**AVIS RELATIF À LA PROTECTION
CONTRE LES EVENTUELS EFFETS NOCIFS ET NUISANCES
PROVOQUÉS PAR LES RAYONNEMENTS NON IONISANTS
GÉNÉRÉS PAR DES ANTENNES ÉMETTRICES STATIONNAIRES**

Commune : BLEGNY - Exploitant : TELENET GROUP

Référence exploitant : LG2355C

Rapport n° 2821 / 2025

Figure 1 : Vue en plan des lieux de séjour et des points de contrôle

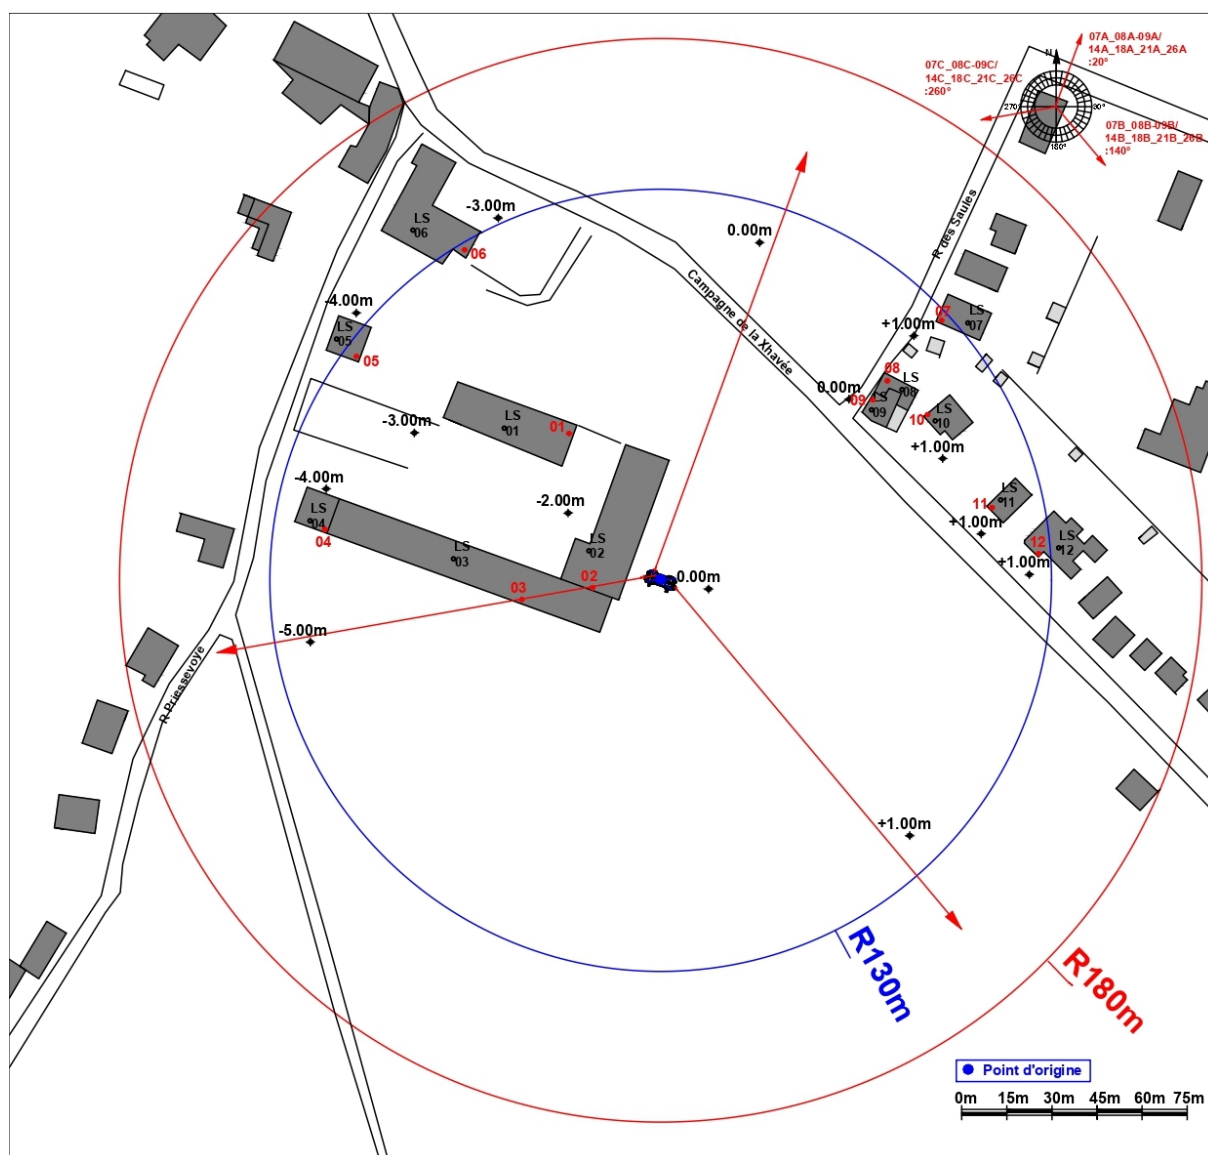
N° point de contrôle	LS	Atténuation (dB)	Indice d'exposition relatif à la limite par installation IE_i
4	LS04	3,0	0,505
9	LS09	3,0	0,501
8	LS08	3,0	0,403
10	LS10	3,0	0,332
7	LS07	3,0	0,309
5	LS05	3,0	0,214
11	LS11	3,0	0,204
6	LS06	3,0	0,189
12	LS12	3,0	0,176
2	LS02	3,0	0,101
3	LS03	3,0	0,073
1	LS01	3,0	0,037

En ce qui concerne les antennes de l'installation mentionnées dans le tableau 1, la distance maximale à laquelle la limite pourrait être atteinte, à l'extérieur, est égale à 129,8 m. S'il n'y a pas de LS à une distance inférieure, les antennes respectent forcément la limite d'immission.

Dans le cas des LS situés à l'intérieur des bâtiments, une atténuation d'obstacle est prise en compte et il en résulte que la distance maximale à laquelle la limite pourrait être atteinte se réduit à 93,4 m.

Les résultats de l'évaluation décrite au paragraphe 4 indiquent que les antennes émettrices stationnaires de l'installation faisant l'objet du présent avis ne produisent pas, dans un lieu de séjour, un rayonnement électromagnétique maximum supérieur aux limites fixées à l'article 4 du décret.

Figure 2 : Vue en plan des installations d'antennes dans un rayon de 300 mètres autour de l'installation faisant l'objet de la demande d'avis

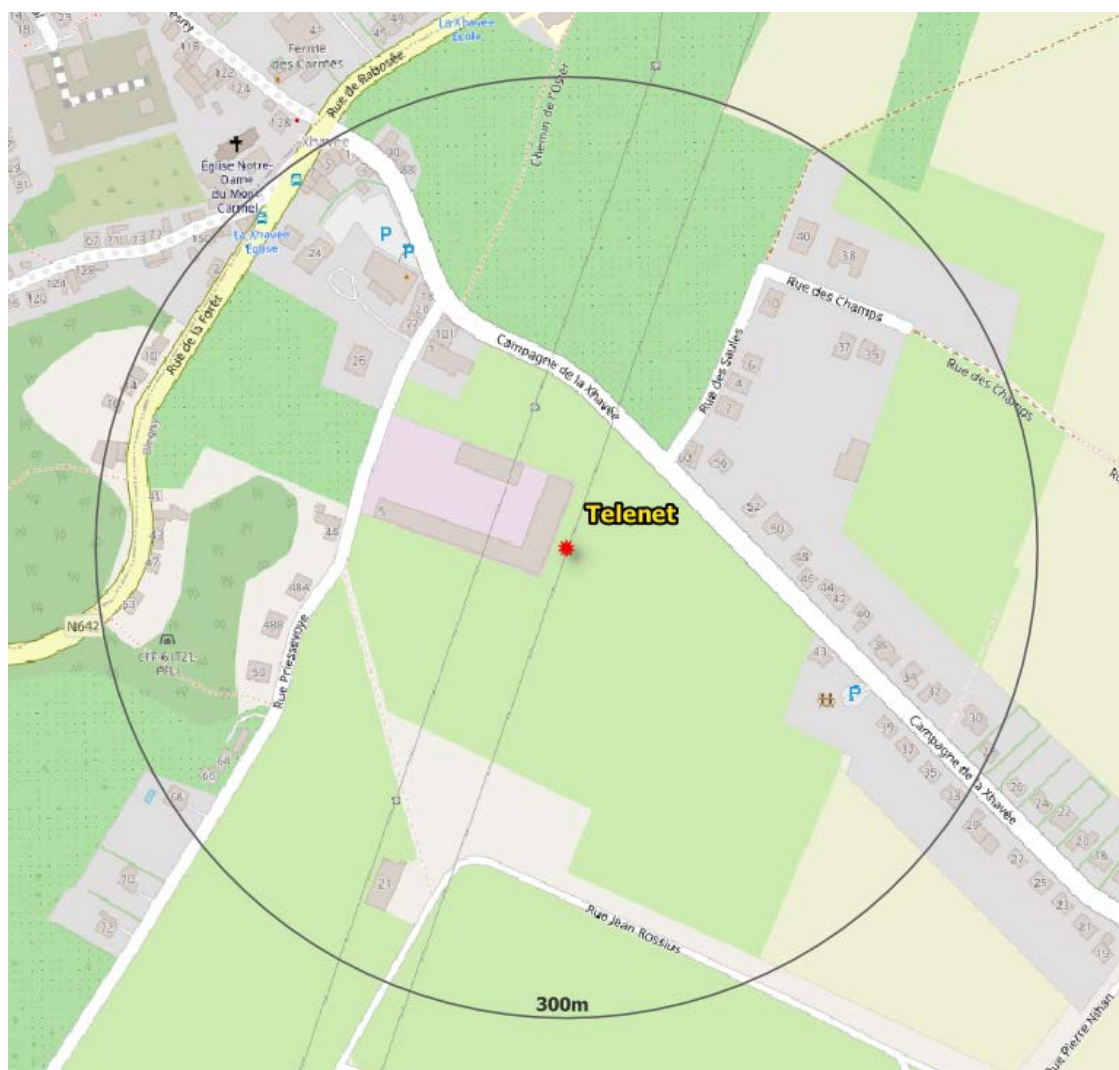
- il y a au plus 4 installations d'antennes émettrices stationnaires présentes dans la zone d'évaluation de 300 mètres de rayon représentée dans la figure 2, y inclus l'installation référencée dans le paragraphe 2 : la limite cumulative définie à l'article 4, §2 du décret est nécessairement respectée dans les lieux de séjour à l'intérieur de la zone d'évaluation de 300 mètres de rayon ;

- b) il y a exactement 5 installations d'antennes émettrices stationnaires présentes dans la zone d'évaluation de 300 mètres de rayon représentée dans la figure 2, y inclus l'installation référencée dans le paragraphe 2 et il existe, pour 3 ou 4 de ces installations, un avis attestant le respect de la limite abrogée de 3 V/m : la limite cumulative définie à l'article 4, §2 du décret est nécessairement respectée dans les lieux de séjour à l'intérieur de la zone d'évaluation de 300 mètres de rayon ;

- c) dans tous les autres cas, il a été vérifié que la limite cumulative définie à l'article 4, §2 du décret n'est pas dépassée dans les lieux de séjour sur base du nombre d'installations localisées dans la zone d'évaluation de 300 mètres de rayon représentée dans la figure 2, de leur localisation ainsi que des données inscrites dans la figure 1 et au paragraphe 4 du présent avis et dans les avis attestant le respect de la limite par installation ou de la limite abrogée de 3 V/m relatifs aux autres installations reprises dans la figure 2.

Compte tenu des considérations ci-dessus, il apparaît que l'intensité du rayonnement électromagnétique généré, dans les lieux de séjour situés dans un rayon de 300 mètres autour de l'installation référencée dans le paragraphe 2, par l'ensemble des antennes émettrices stationnaires de l'ensemble des exploitants du même site d'antennes émettrices stationnaires respecte la limite fixée à l'article 4, § 2 du décret.
